**AVIS RELATIF À LA PROTECTION
CONTRE LES EVENTUELS EFFETS NOCIFS ET NUISANCES
PROVOQUÉS PAR LES RAYONNEMENTS NON IONISANTS
GÉNÉRÉS PAR DES ANTENNES ÉMETTRICES STATIONNAIRES**

Commune : JEMEPPE-SUR-SAMBRE - Exploitant : PROXIMUS

Référence exploitant : 71JSS_01

Rapport n° 963 / 2025

Figure 1 : Vue en plan des lieux de séjour et des points de contrôle

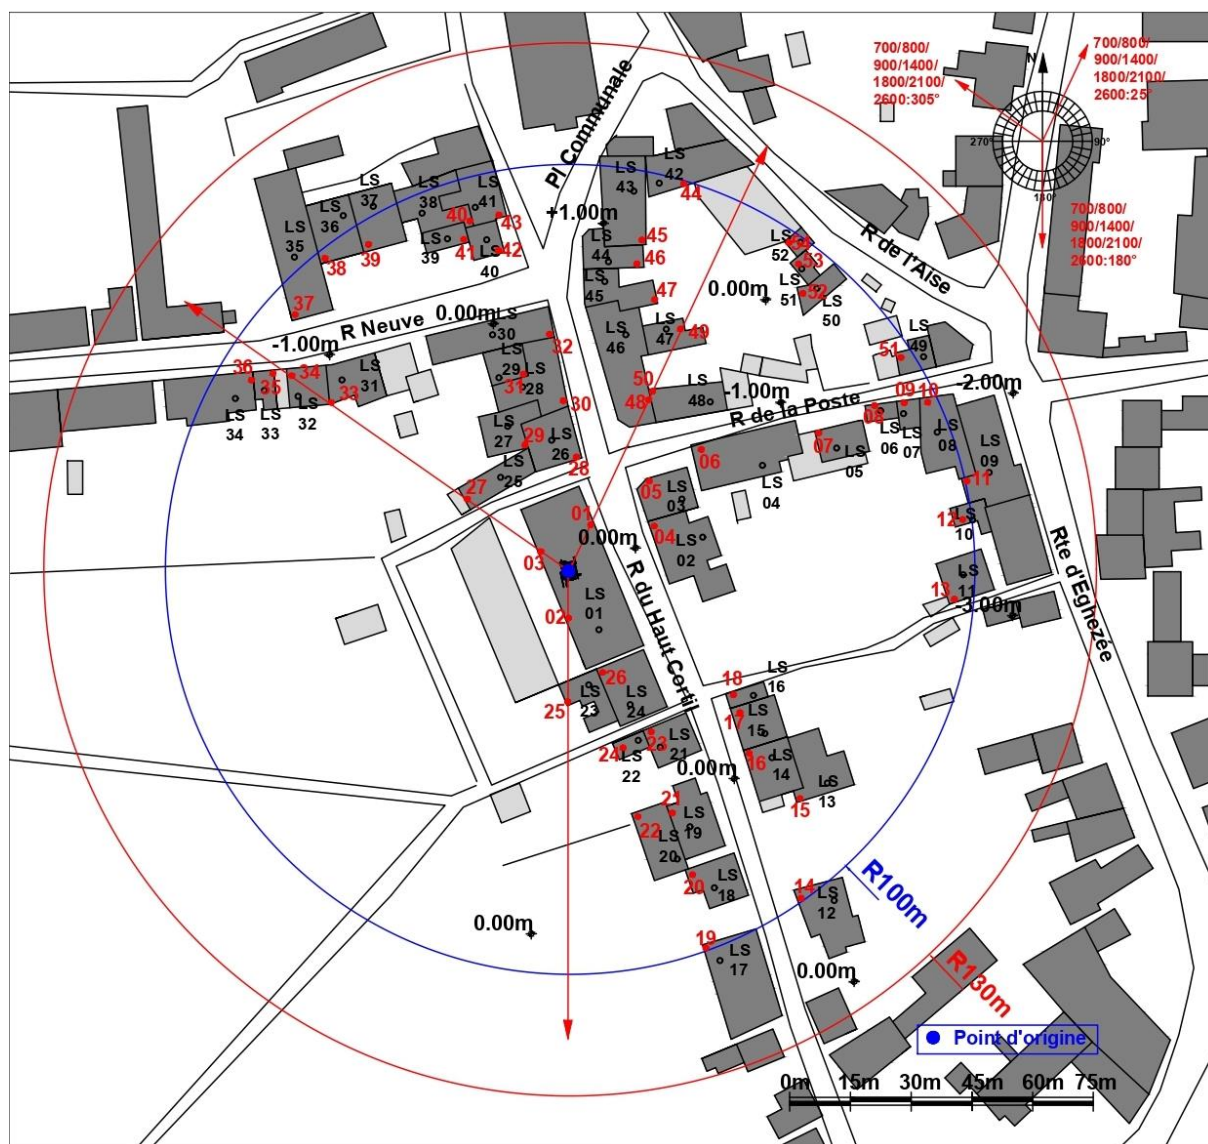
Les fréquences d'émission, la puissance rayonnée par chacune des antennes et leur gain permettent de déterminer le rayon de la zone à analyser. Tout dépassement de la limite par installation est exclu en dehors de cette zone. Le tableau 2 reprend les 35 LS² pour lesquels l'indice d'exposition est le plus élevé. Les différentes colonnes indiquent :

- le numéro du point de contrôle repris sur un des plans de la figure 1;
- le numéro du LS dans lequel se trouve le point de contrôle de la 1^{ère} colonne ;
- l'atténuation d'obstacle prise en compte pour le calcul de l'indice d'exposition dans le LS ;
- le résultat du calcul de l'indice d'exposition.

En ce qui concerne les antennes de l'installation mentionnées dans le tableau 1, la distance maximale à laquelle la limite pourrait être atteinte, à l'extérieur, est égale à 93,8 m. S'il n'y a pas de LS à une distance inférieure, les antennes respectent forcément la limite d'immission.

Dans le cas des LS situés à l'intérieur des bâtiments, une atténuation d'obstacle est prise en compte et il en résulte que la distance maximale à laquelle la limite pourrait être atteinte se réduit à 66,5 m.

Les résultats de l'évaluation décrite au paragraphe 4 indiquent que les antennes émettrices stationnaires de l'installation faisant l'objet du présent avis ne produisent pas, dans un lieu de séjour, un rayonnement électromagnétique maximum supérieur aux limites fixées à l'article 4 du décret.

Figure 2 : Vue en plan des installations d'antennes dans un rayon de 300 mètres autour de l'installation faisant l'objet de la demande d'avis

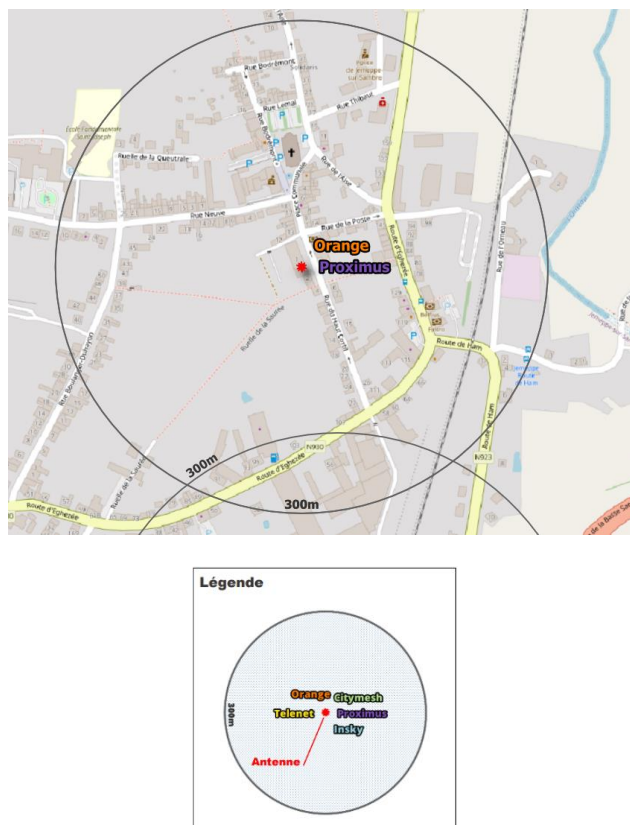
Le plan en projection verticale de la figure 2 indique la localisation des installations d'antennes émettrices stationnaires visées par le décret et situées dans un rayon de 300 mètres autour de l'installation référencée dans le paragraphe 2 et localisée au centre du cercle. Les données de localisation de ces antennes et les avis correspondant sont accessibles via le cadastre en ligne des antennes émettrices stationnaires⁸. Les installations prises en compte dans l'évaluation du respect de la limite cumulative sont les installations d'antennes émettrices déclarées en service par l'exploitant à la date du présent avis, à l'exception de l'installation référencée dans le paragraphe 2 et éventuellement d'autres installations ayant fait l'objet d'une demande d'avis à la même date et qui sont situées à l'intérieur de la zone de 300 mètres de rayon.

- il y a au plus 4 installations d'antennes émettrices stationnaires présentes dans la zone d'évaluation de 300 mètres de rayon représentée dans la figure 2, y inclus l'installation référencée dans le paragraphe 2 : la limite cumulative définie à l'article 4, §2 du décret est nécessairement respectée dans les lieux de séjour à l'intérieur de la zone d'évaluation de 300 mètres de rayon ;

- c) dans tous les autres cas, il a été vérifié que la limite cumulative définie à l'article 4, §2 du décret n'est pas dépassée dans les lieux de séjour sur base du nombre d'installations localisées dans la zone d'évaluation de 300 mètres de rayon représentée dans la figure 2, de leur localisation ainsi que des données inscrites dans la figure 1 et au paragraphe 4 du présent avis et dans les avis attestant le respect de la limite par installation ou de la limite abrogée de 3 V/m relatifs aux autres installations reprises dans la figure 2.

Compte tenu des considérations ci-dessus, il apparaît que l'intensité du rayonnement électromagnétique généré, dans les lieux de séjour situés dans un rayon de 300 mètres autour de l'installation référencée dans le paragraphe 2, par l'ensemble des antennes émettrices stationnaires de l'ensemble des exploitants du même site d'antennes émettrices stationnaires respecte la limite fixée à l'article 4, § 2 du décret.
